**INFORME DE VISITA DE CONTROL
N° 041-2024-OCI/0341-SVC**

**“EJECUCIÓN DE LA ACTIVIDAD DE INTERVENCIÓN
INMEDIATA: LIMPIEZA, MANTENIMIENTO Y
ACONDICIONAMIENTO DEL ESPACIO PÚBLICO CON
URBANISMO TÁCTICO EN LA ZONA URBANA DEL CENTRO
POBLADO DE HUANDOVAL, DISTRITO DE HUANDOVAL -
PROVINCIA DE PALLASCA - DEPARTAMENTO DE
ÁNCASH”**

CABANA, 29 DE OCTUBRE DE 2024

IMAGEN N° 2
DETALLES DE LA PLAZA DE ARMAS, N° LÁMINA D-01

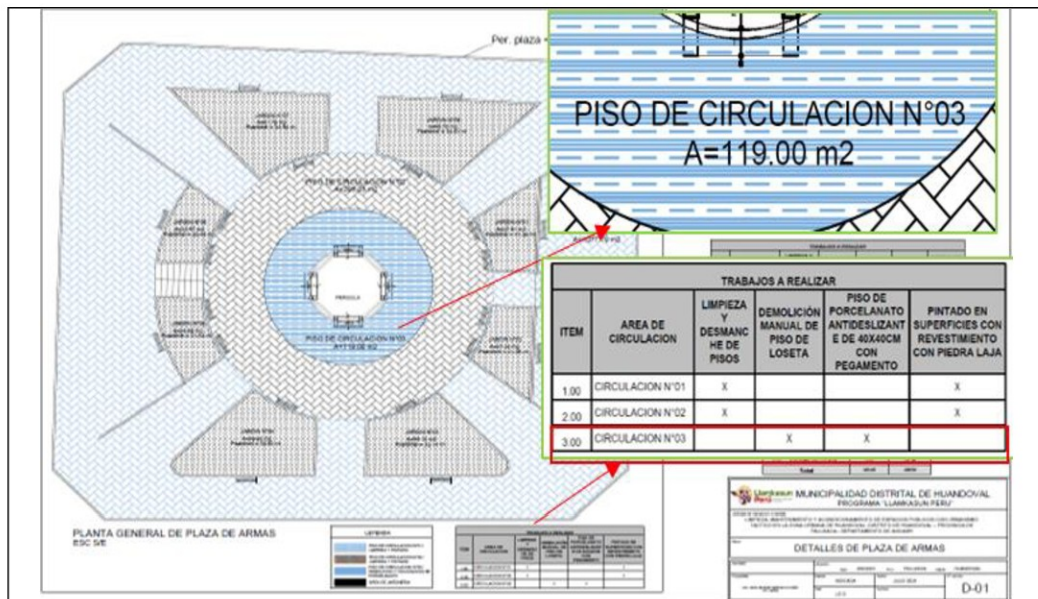
En ese sentido, la comisión de control corroboró la demolición parcial de algunas losetas; además, observó demolición de losetas en zonas no contempladas (pisos de circulación n°s 1 y 2), según plano: detalles de la plaza de armas, lámina "D-01", perjudicando al ornato público de la zona urbana de Huandoval, Puesto que; al cierre de este informe, aún no han sido remplazadas las losetas, tal como se muestra en las siguientes imágenes:

En ese contexto, se advierte que **no se ejecutó la demolición manual de piso de loseta, por lo cual no correspondería valorizar el total de esta subpartida**, en consecuencia; el **inspector de la actividad de la Entidad** no estaría cautelando el cumplimiento de la ficha técnica de la actividad, según lo establecido en la normativa aplicable.

IMAGEN N° 6
FICHA TÉCNICA DEL PEGAMENTO

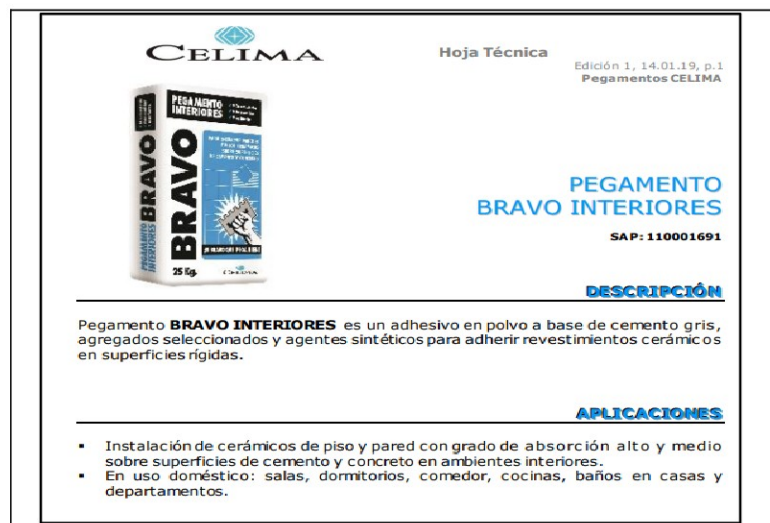
Es preciso señalar, que la colocación de losetas se realizó utilizando **un pegamento BRAVO interiores marca Celima**; sin embargo, según ficha técnica que muestra el pegamento, **su aplicación es de uso doméstico; salas, dormitorios, comedor, cocinas, baños en casas y departamentos**; por lo que, **el pegamento en mención no sería adecuado para la zona de exteriores**; asimismo; se advierte que **no se rellenó con fragua las juntas entre losetas**; en tal sentido, el uso del pegamento inadecuado podría reducir la vida útil del pavimento, tal como se muestra en las siguientes imágenes:

En ese contexto, se advierte que no se ejecutó la partida piso de porcelanato antideslizante de 40x40cm con pegamento, por lo cual no correspondería valorizar el total de esta subpartida, en consecuencia; que el **inspector de la actividad de la Entidad** no cautela el adecuado uso de los recursos públicos, según la normativa aplicable.

IMAGEN N° 7
PISO Y MURALES DE LOSETA CON DISEÑO DE PIEDRA LAJA

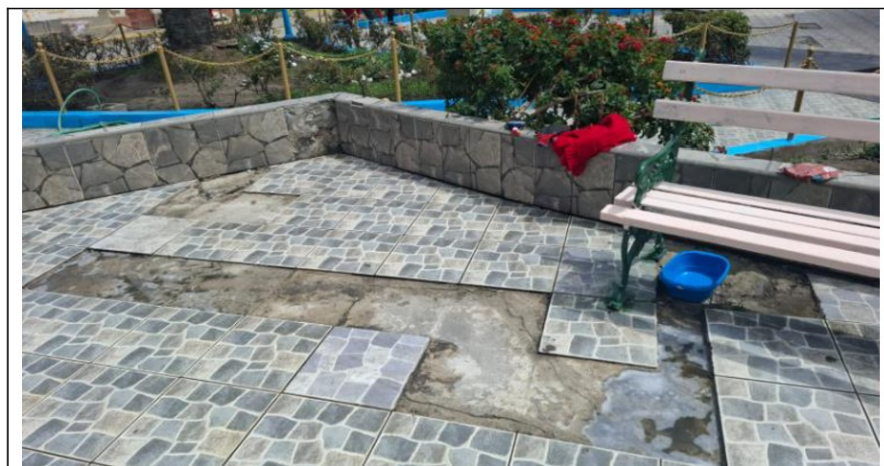
Ahora bien, de la inspección física realizada el 17 de octubre de 2024, según consta en el acta n.° 46-2024-OCI/MPP, se evidenció que la subpartida, pintado en superficies con revestimiento con piedra laja inc. Tratamiento, no fue ejecutado conforme a lo establecido en el formato 7, especificaciones técnicas, de la ficha técnica, debido a que; los pisos y murales de plaza de armas están revestidos de losetas y no de piedra laja, tal como se muestra en la siguiente imagen:

En ese contexto, se advierte que no se ejecutó el pintado en superficies con revestimiento con piedra laja inc. Tratamiento, por lo cual no correspondería valorizar el total de esta subpartida, en consecuencia; que el **inspector de la actividad de la Entidad** no cautela el adecuado uso de los recursos públicos, según la normativa aplicable.
